**CCR-VIA -- COMITATO DI COORDINAMENTO REGIONALE PER LA
VALUTAZIONE D'IMPATTO AMBIENTALE**

Giudizio n° 3503 del 23/09/2021

Oggetto: Lavori di Bonifica e messa in sicurezza permanente dell'ex discariche Serre I e II

Tipo procedimento: Valutazione Preliminare ai sensi dell'art. 6 comma 9 e Verifica di Ottemperanza ai sensi dell'art. 28 del D.Lgs. 152/06 e ss.mm.ii

Fig. 2: ubicazione dell'intervento e sezione del diaframma

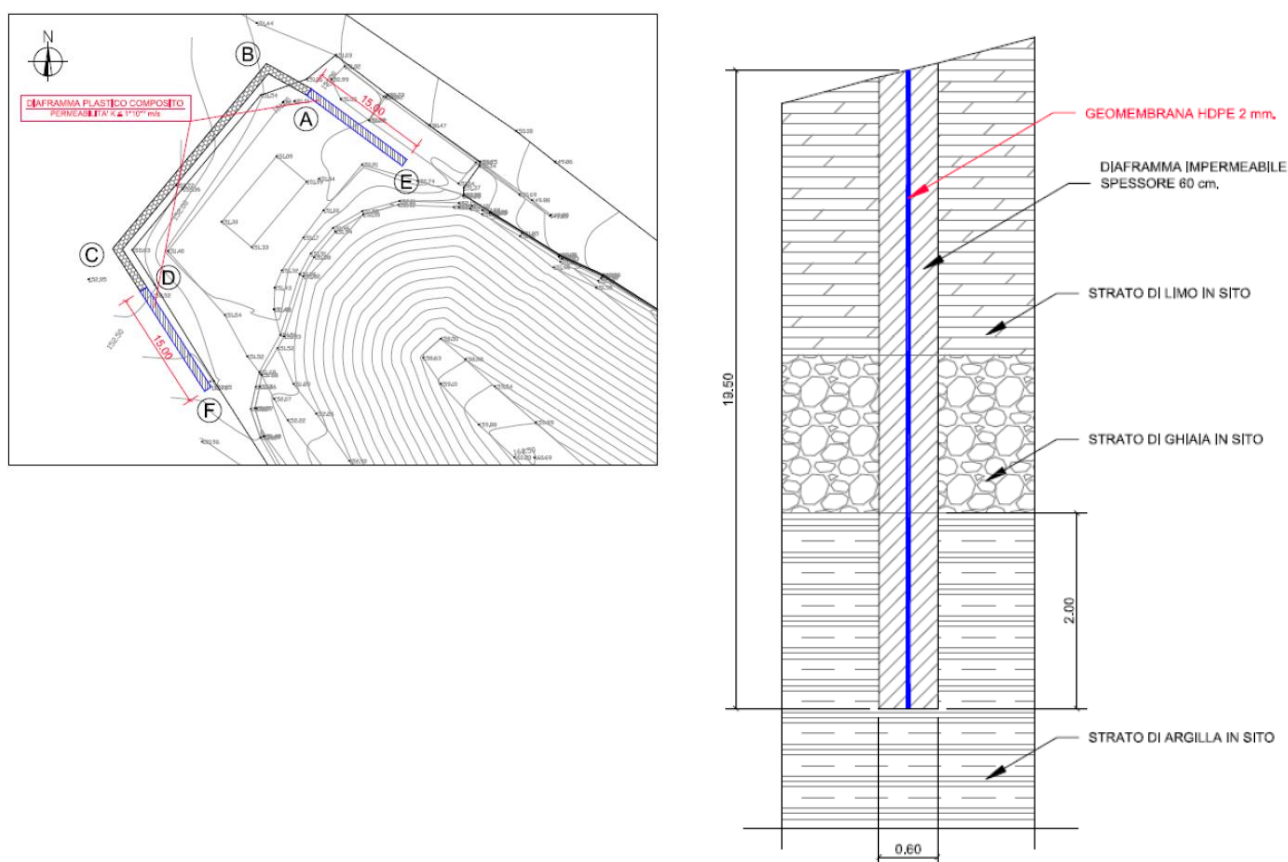
La soluzione migliorativa proposta rispetto a quella progettuale attinente al diaframma plastico previsto nel progetto esecutivo approvato, consiste nel realizzare un **diaframma plastico composito** onde migliorare notevolmente la barriera idraulica. In particolare, il diaframma proposto si differenzia da quello previsto in progetto per la presenza di una **geomembrana in HDPE dello spessore di 2 mm** inserita nello stesso. Tale modifica proposta, determina una riduzione della permeabilità del diaframma, rispetto a quella prevista in progetto, fino ad arrivare a valori di 1×10^{-12} m/s (il valore di permeabilità di progetto era pari 1×10^{-10} m/s). In particolare i teli in HDPE sono dotati di specifici giunti di tenuta, così come evidenziato nelle foto e nella tavola grafica, e vengono posati con una tempistica coordinata con lo scavo dei pannelli, in modo tale da consentire l’inserimento prima che la miscela già presente nella trincea solidifichi. Onde migliorare le caratteristiche della miscela di getto, è inoltre previsto l’utilizzo dell’**additivo MasterRoc GP 200**. Si riporta, nel seguito, l’ubicazione dell’intervento e una sezione del diaframma:

Fig. 3: sezione del drenaggio verticale

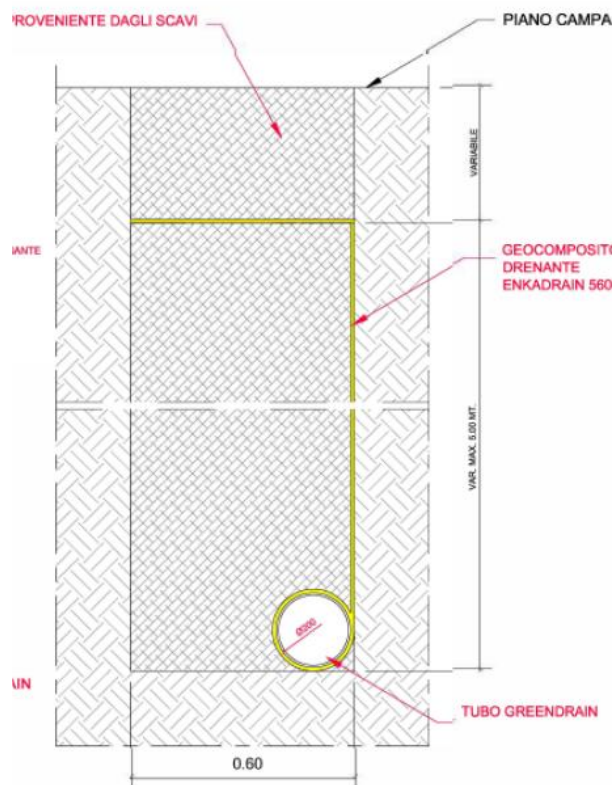
La soluzione migliorativa proposta rispetto a quella progettuale relativa alla realizzazione del drenaggio verticale, consiste nel **realizzare lo scavo con escavatore KOMATSU PC 138** e l'elemento drenante con un **geocomposito drenante ENKADRAIN 5006H e tubo Greendrain**, in sostituzione del diaframma drenante in calcestruzzo poroso. In particolare realizzando il setto drenante con le modalità sopra indicate si hanno i seguenti vantaggi:

Secondo quanto indicato nella documentazione tecnica, la portata massima transitabile nella condotta di base Greendrain del geocomposito drenante è di $0,0255 \text{ mc/sec}$ ($2,55 \times 10^{-2} \text{ mc/sec}$), valore superiore a quello progettuale di $0,0007 \text{ mc/sec}$ ($7,00 \times 10^{-4} \text{ mc/sec}$). Si riporta, nel seguito, una sezione del dreno verticale:

Fig. 4: planimetria discarica con l'ubicazione di alcuni interventi

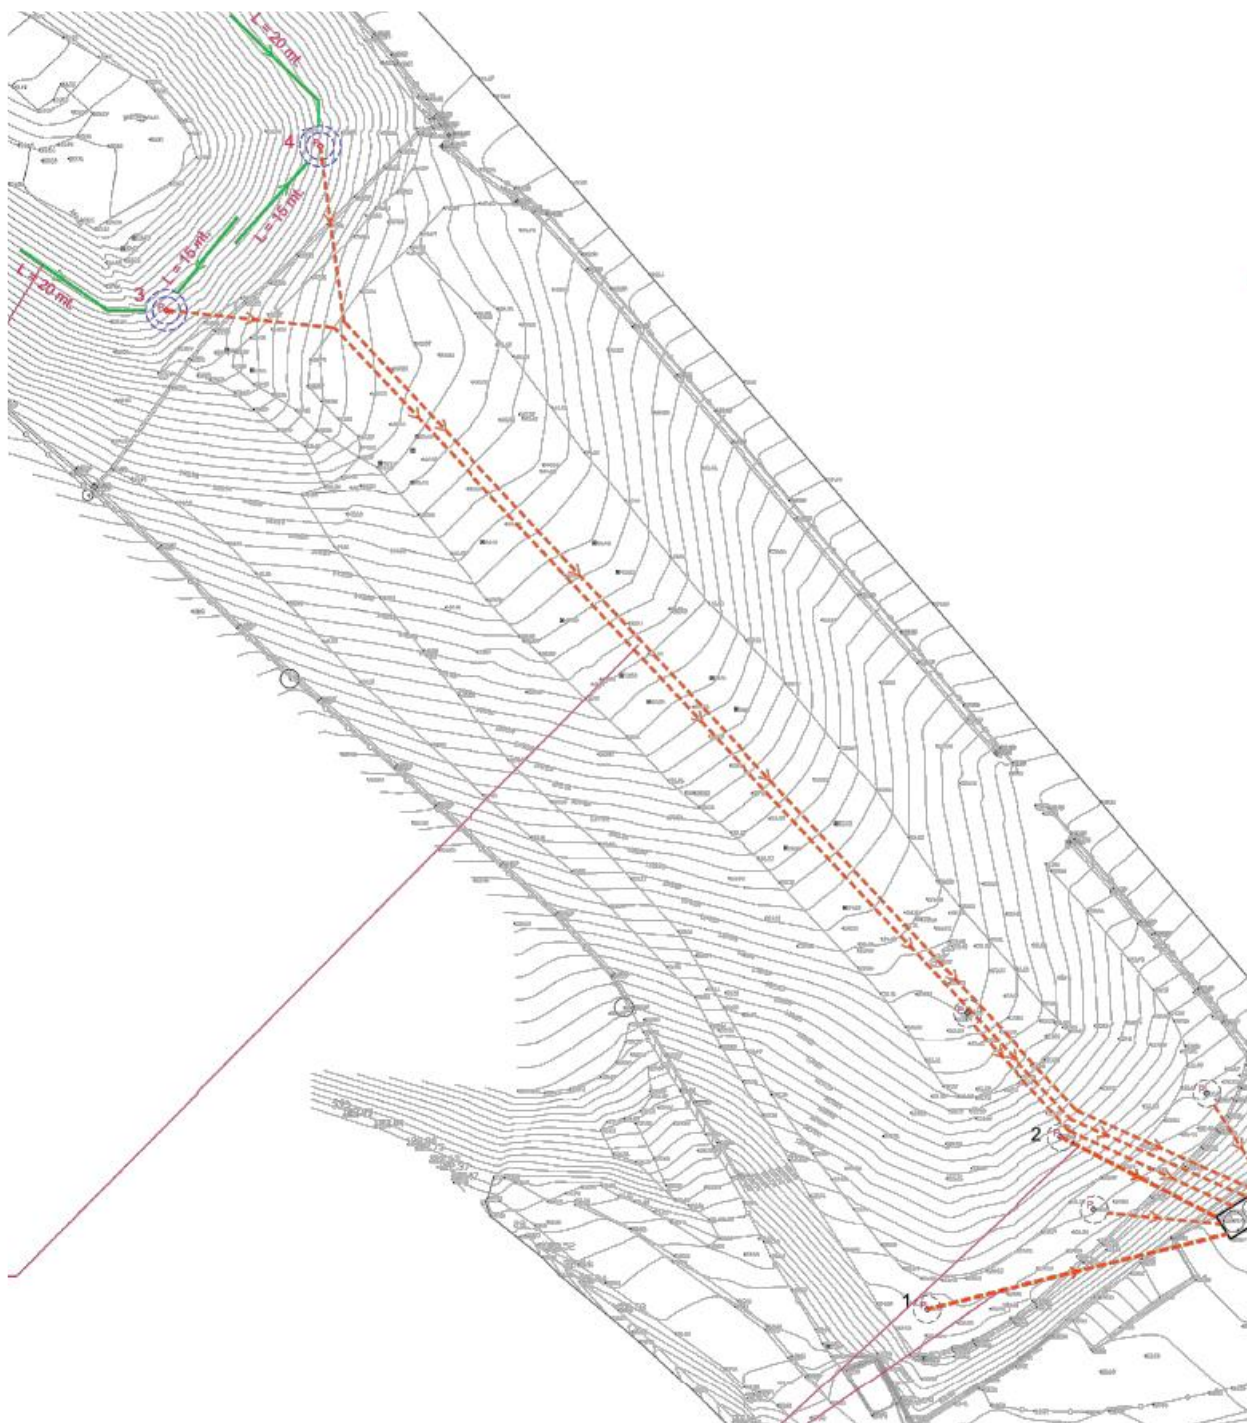
1. Realizzazione di **drenaggi nel corpo discarica con geocomposito drenante ENKADREIN**, confluenti nei pozzi di raccolta del percolato, per migliorare l'intercettazione del percolato nella zona di separazione tra i due lotti della discarica;

2. Utilizzo di **ghiaietto siliceo** (e quindi privo di calcare) al posto di un ghiaietto generico, quale materiale drenante da posizionare nei nuovi pozzi di raccolta del percolato, atteso che il materiale calcareo risulta solubile con il percolato, determinando nel tempo una riduzione di efficacia del drenaggio ed intasamento dello stesso;

3. Installazione in tutti i pozzi di raccolta del percolato di **ulteriori pompe di emergenza** che vengono azionate in caso di mancato funzionamento della pompa principale;

4. Installazione su tutte le condotte di misuratori di portata per contabilizzare il percolato prodotto e stoccato;
5. Posizionamento delle condotte di convogliamento del percolato dei nuovi pozzi in unica sezione di scavo in modo da ridurre i costi di realizzazione;

6. Collegamento dei serbatoi di stoccaggio con sistemi di bypass tra gli stessi, per permettere la comunicazione tra di loro e maggiore flessibilità di gestione anche in caso di manutenzione di uno dei serbatoi. Inoltre all'interno dei serbatoi si prevede l'installazione di sonde di livello che comandano l'arresto delle pompe in caso di troppo pieno. In caso di malfunzionamento delle sonde, il sistema di telecontrollo, rileverà l'anomalia consentendo un intervento rapido di ripristino della funzionalità;

7. Sistema di telecontrollo su tutto l'impianto: in particolare tutte le apparecchiature verranno controllate mediante un **sistema di telegestione GSM**, collegato ad un PC;

8. Installazione di un serbatoio di mc 12 in vetroresina in sostituzione di quella da 6mc previsto, onde aumentare la capacità di stoccaggio del percolato.

Si riporta, nel seguito, (fig 4, pagina seguente) una planimetria dell'impianto con l'indicazione di alcuni interventi in progetto.
